中部電力

浜岡原子力発電所
基準津波の策定のうち
歴史記録及び津波堆積物に関する調査について
(コメント回答)

2020年10月30日

歴史記録及び津波堆積物に関する調査について 第509回審査会合（2017年9月15日）コメント一覧表

遠州灘沿岸域の津波堆積物調査地点

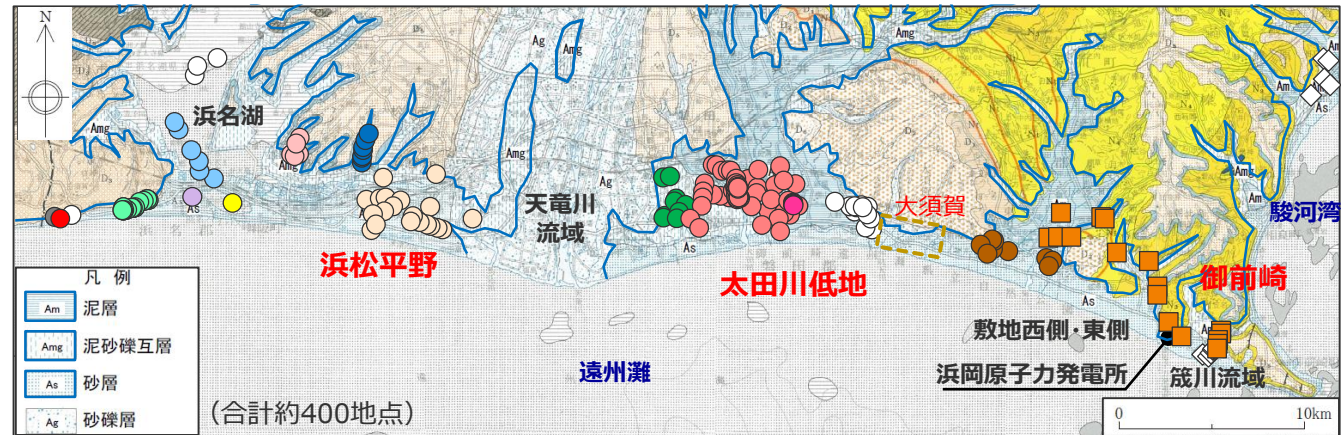
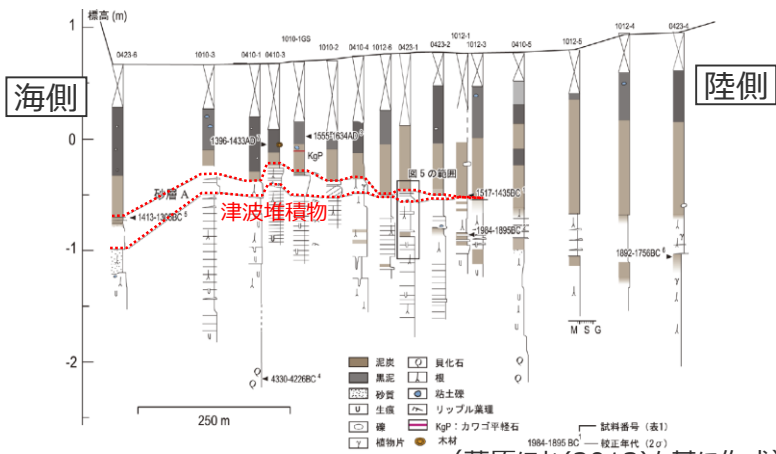
| No. | コメント | ページ番号 |
|-----|---|-----------------------------|
| 1 | <ul style="list-style-type: none"> 津波堆積物調査の検討フローについて、文献調査と現地調査の関係を踏まえた上で、調査地点や調査範囲、文献収集を行ったデータベース等を示すこと。 | ・p.5 C1 |

- 南海トラフの中でも敷地が位置する遠州灘沿岸域では、津波堆積物調査が密に実施されており、複数の地点で津波堆積物が確認されている。
- 津波堆積物の標高は、約0～5mとなっている。

・遠州灘沿岸域の津波堆積物調査地点は、国内外の主な科学技術系論文データベース等を対象として文献を調査し、その調査地点数、位置、堆積物の最大標高は、文献もしくは産総研津波堆積物DBから読み取った。

浜堤列と津波堆積物の分布の関係

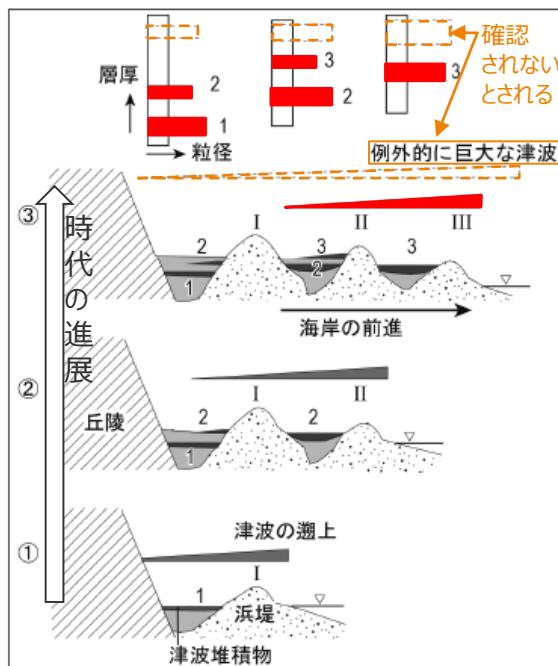
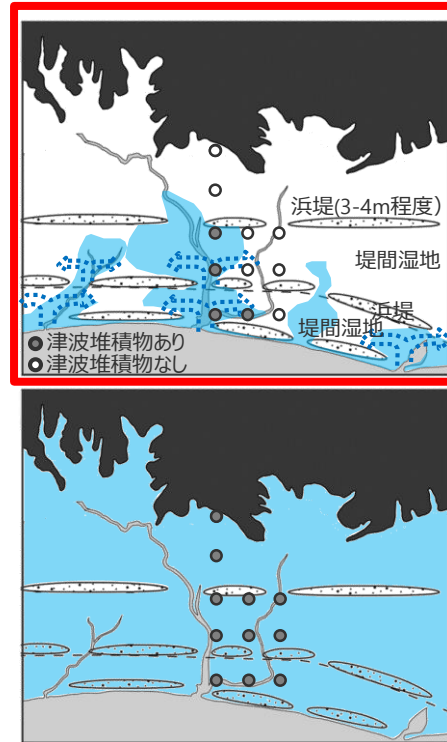
| No. | コメント | ページ番号 |
|-----|---|-----------------------------|
| 2 | <ul style="list-style-type: none"> 津波堆積物に関する文献調査について、「東北沖地震のような他の津波よりも例外的に巨大な津波の痕跡は確認されない」という表現を修正すること。 | ・p.15 C2 |

他の津波より極端に大きな津波が起きていたならば、広い分布を持つ津波堆積物が形成されたはずだが、そのような痕跡は確認されない (藤原(2013))

歴史記録及び津波堆積物の標高

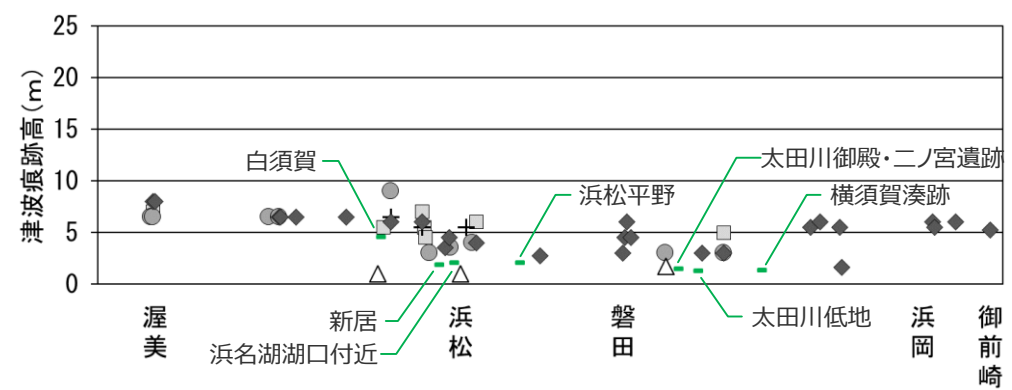
| No. | コメント | ページ番号 |
|-----|---|-----------------------------|
| 4 | <ul style="list-style-type: none"> 現地調査におけるイベント堆積物の厚さを一覧表に記載すること。 また、津波堆積物等から推定される津波高を評価すること。 | ・p.16 ・1.4章 C4 |

- 敷地が位置する遠州灘沿岸域では、3～4m程度の浜堤を大きく超えて広域に分布する巨大な津波を示す津波堆積物は確認されず、津波の規模が時代によって顕著には変わらない結果が見られている。
- ここでは、遠州灘沿岸域における津波堆積物の標高、層厚等を文献もしくは産総研津波堆積物DBから読み取って示す。

敷地周辺の津波堆積物調査結果

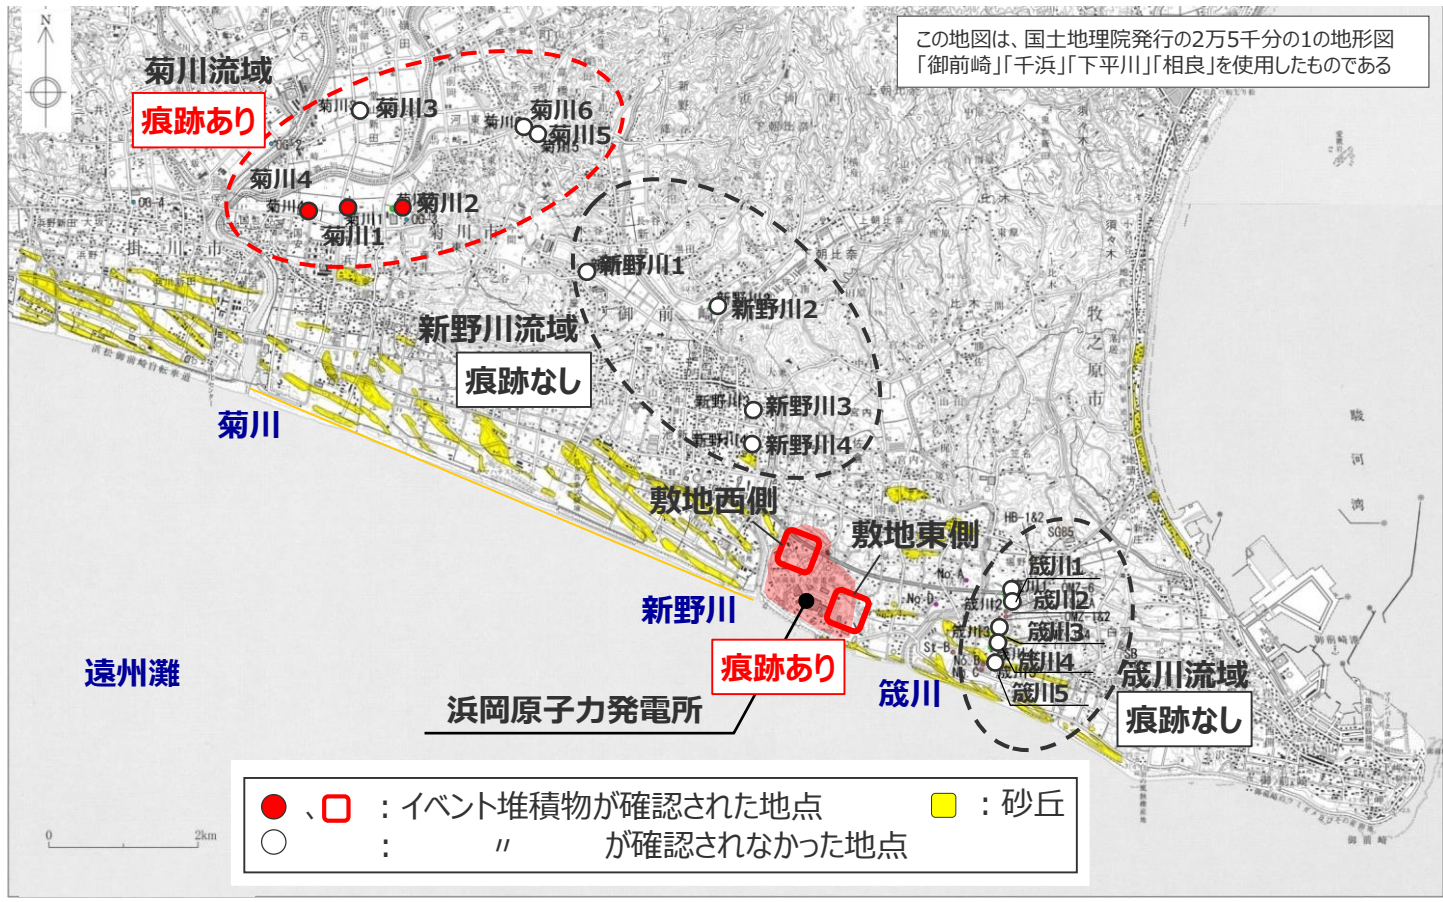
| No. | コメント | ページ番号 |
|-----|---|-----------------------------|
| 3 | <ul style="list-style-type: none"> 現地調査において確認したイベント堆積物について詳細を説明すること。 | ・1.3章 C3 |

- 津波堆積物調査の結果は以下のとおり。
 - ・菊川流域の海側の調査地点において、約2,000年前以降と約3,000年前以前と推定されるイベント堆積物を確認した。
 - ・敷地において、約6,000年前と推定されるイベント堆積物を確認した。
 - ・新野川流域および箴川流域では、いずれの調査地点においてもイベント堆積物は確認されなかった。
